Amendment No. 1

Publication 314
1970

Temperature control devices for quartz crystal units

FIG. 4. — Boîtier du type EB.
Type EB enclosure.

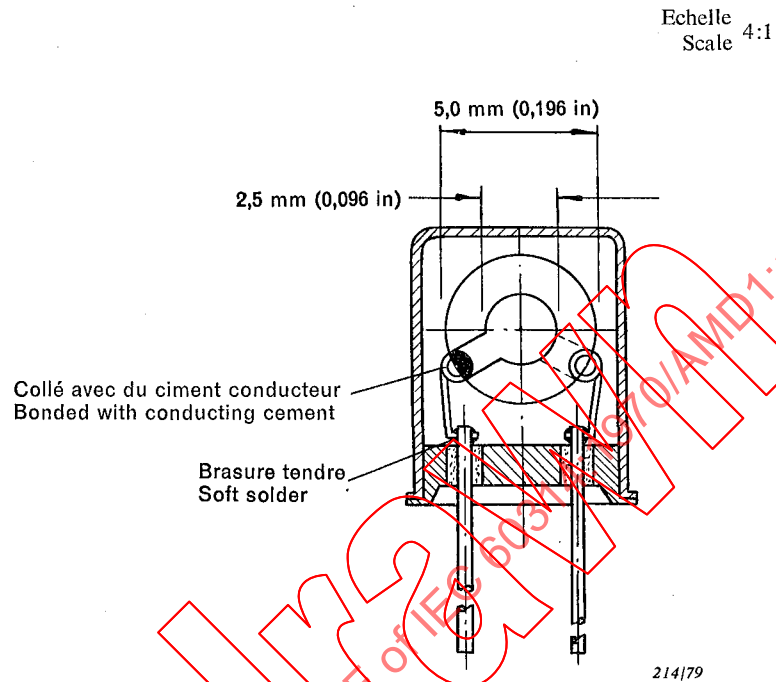
Insert the following new Clause 3:

3. Crystal units in type EB enclosure

- a) Angle of cut: $30^{\circ} 30' \pm 5'$
- b) Blank diameter: 5 mm
- c) Surface finish: Finish with Al_2O_3 : approximately 3 000 mesh. Etch for 1 min in saturated ammonium bifluoride
- d) Electrode diameter: 2.5 mm, tabs at 120°
- e) Electrode material: Gold
- f) Total plate back frequency: 200 kHz approximately
- g) Assembly details: See Figure 4
- h) Units to be filled with dry nitrogen
- i) Frequency: 20 MHz

Après la figure 3, insérer la figure 4 suivante :
After Figure 3, insert the following Figure 4:
